改善箇所説明図－②

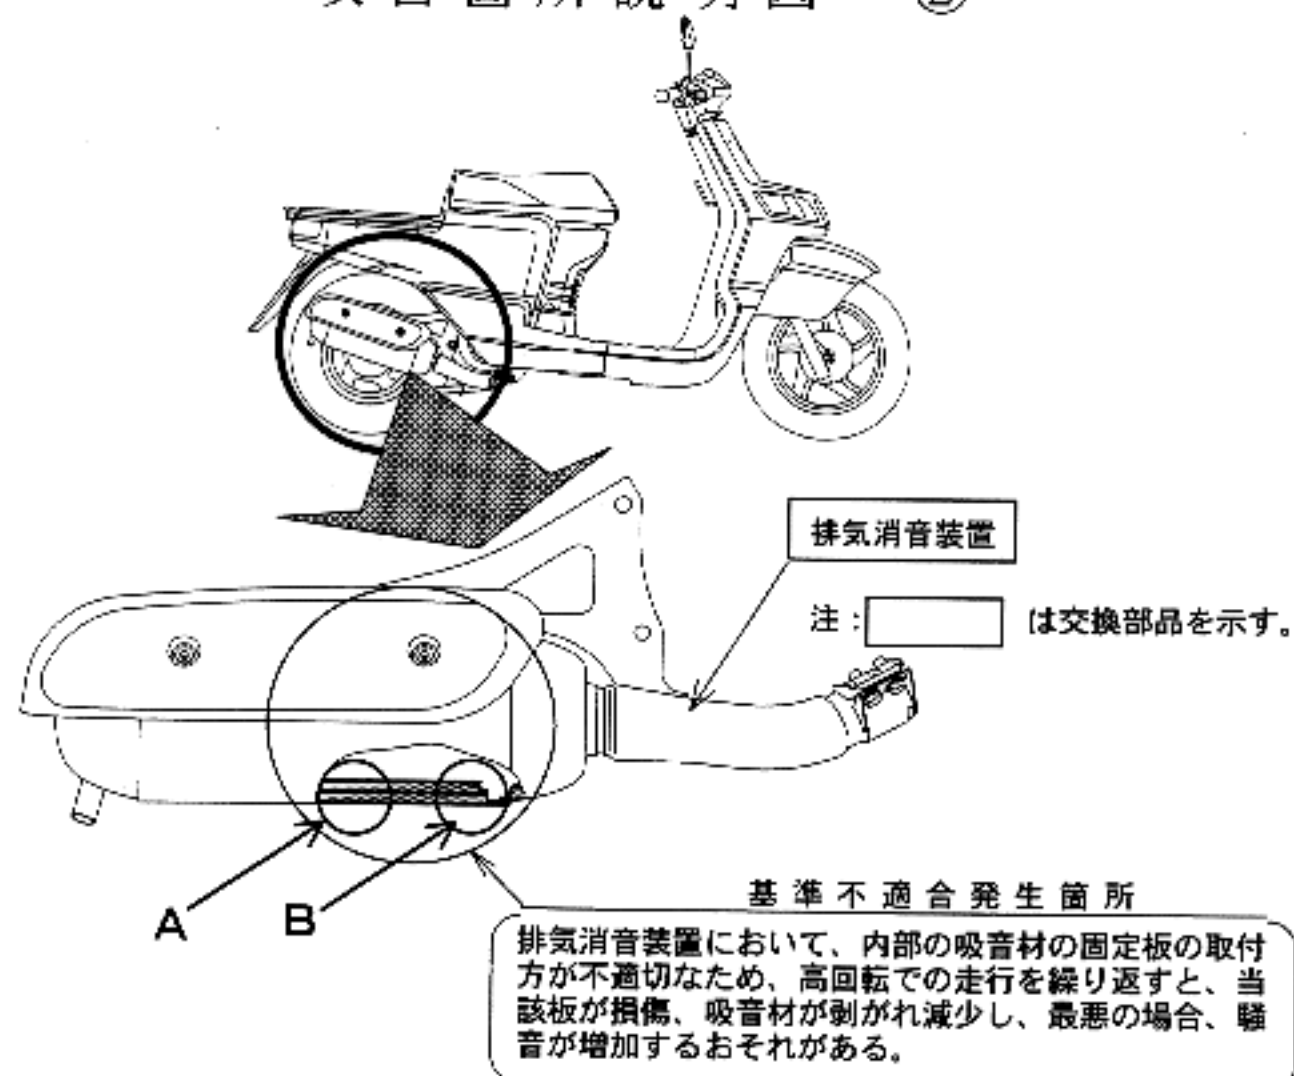
改善前	改善後
A	吸音材を固定する板 吸音材	吸音材を固定する板の保持金具の追加
B	溶接部

改善の内容：全車両、当該排気消音装置を対策品と交換する。

識別：改善箇所説明図－①の仕様変更が織り込まれている。
